NRD-SER-110-01

「國立清華大學水池式反應器
運轉執照更新安全分析報告」
安全評估報告

行政院原子能委員會核能管制處

中華民國 110 年 2 月 22 日

圖 5-1 THOR 冷卻系統流程圖

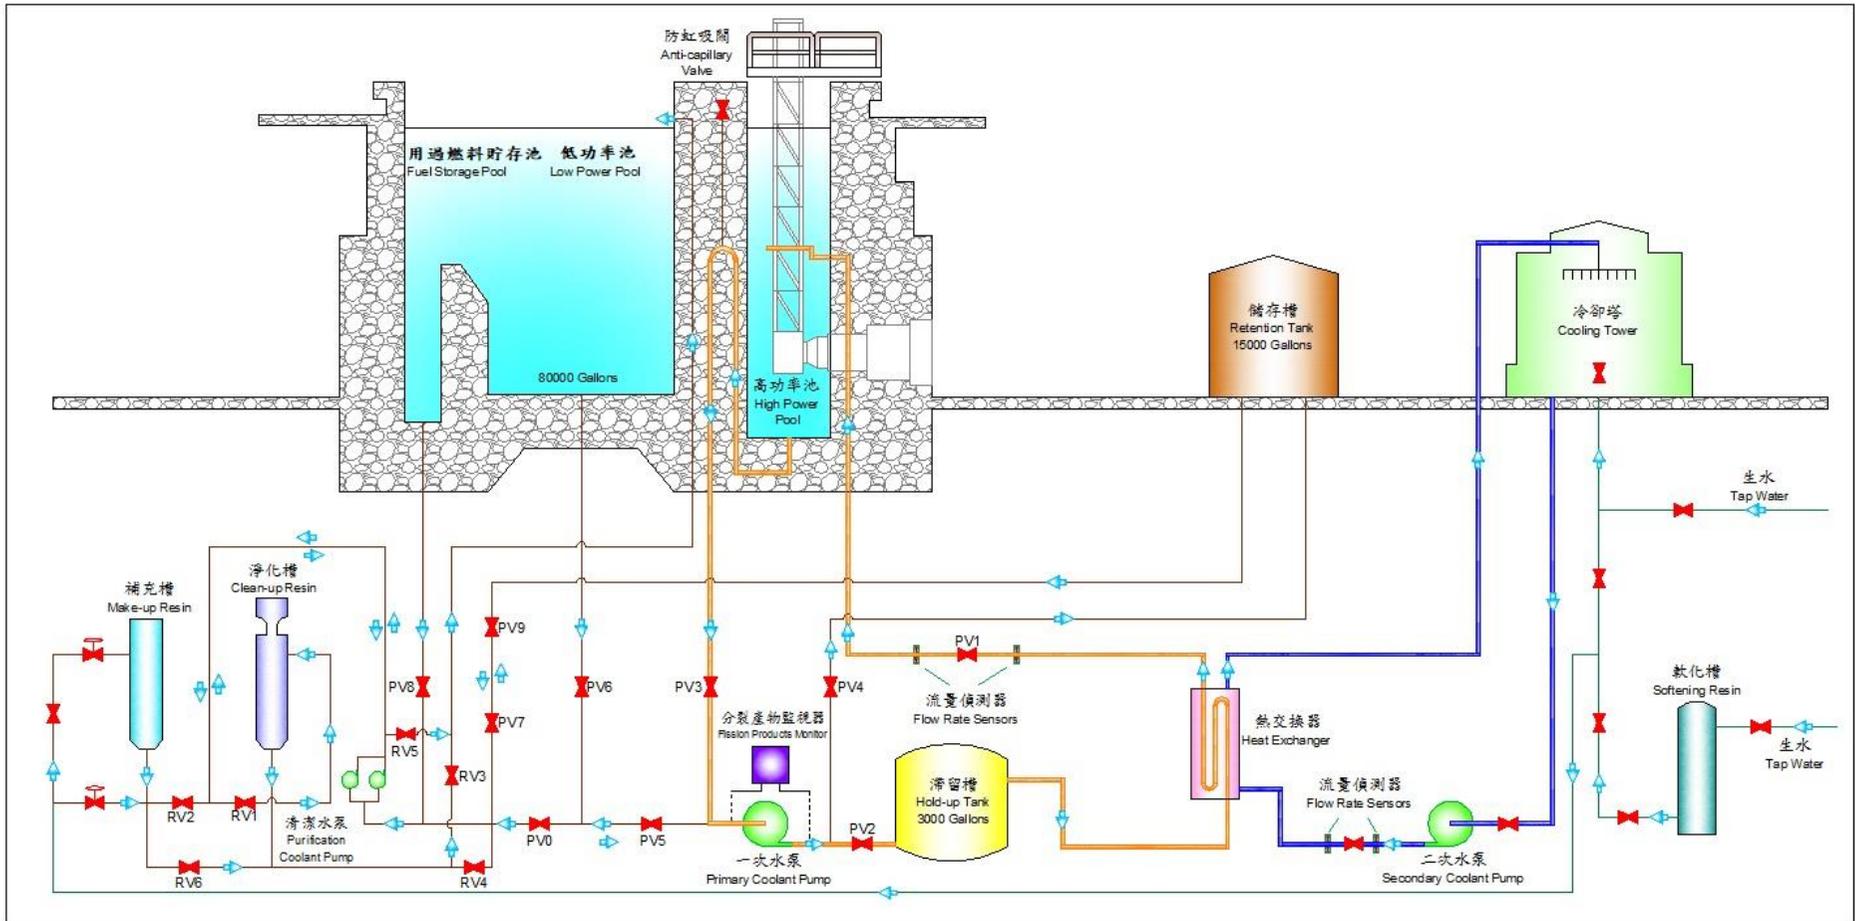
審查小組提出 RAI 編號 A0-0505，要求圖 5-1 標示與內文統一用字。清大答覆有關圖 5-1 用過燃料貯存池名稱業已修正。經審查答覆內容可以接受。

圖 8-1 THOR 配電分布圖

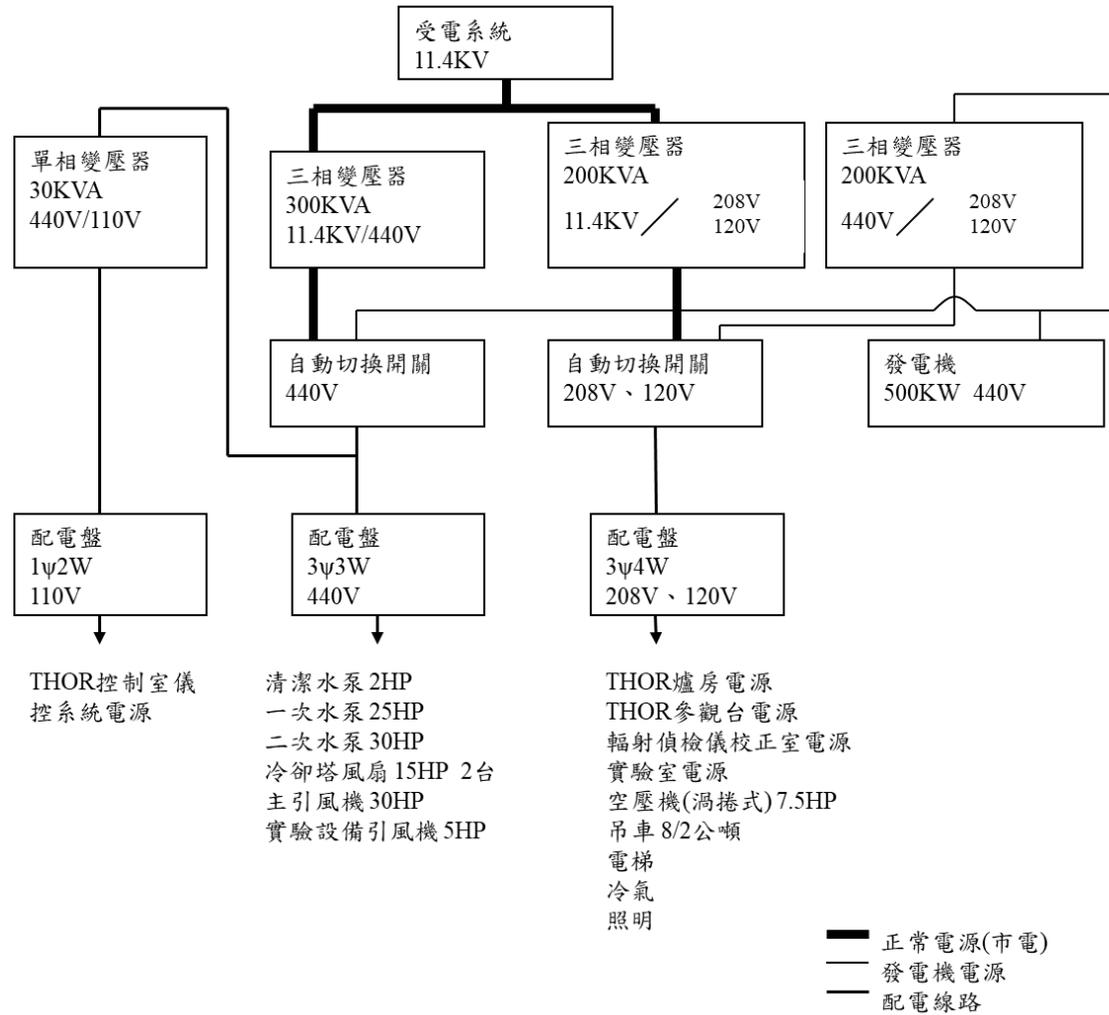
審查小組提出 RAI 編號 A0-0802，係針對連接至反應器地下室變電房內之 11.4 kV 地下電纜（中壓電纜），要求說明是否有納入老化管理評估項目或有納入維護檢測項目，監控電纜絕緣狀況，以提升電源之可靠度。清大並依本會審查意見將「中壓電纜絕緣狀況」檢測納入「THOR 緊急柴油發電機/中壓電纜檢查表」，並說明係依台灣區用電設備檢驗維護工程工業同業公會之自備變電站設備竣工檢測及定期維護檢測規範來進行檢測。此外，清大並依本會審查意見，加列變壓器供電相關資訊及配電分布圖於安全分析報告中。經審查答覆內容可以接受。
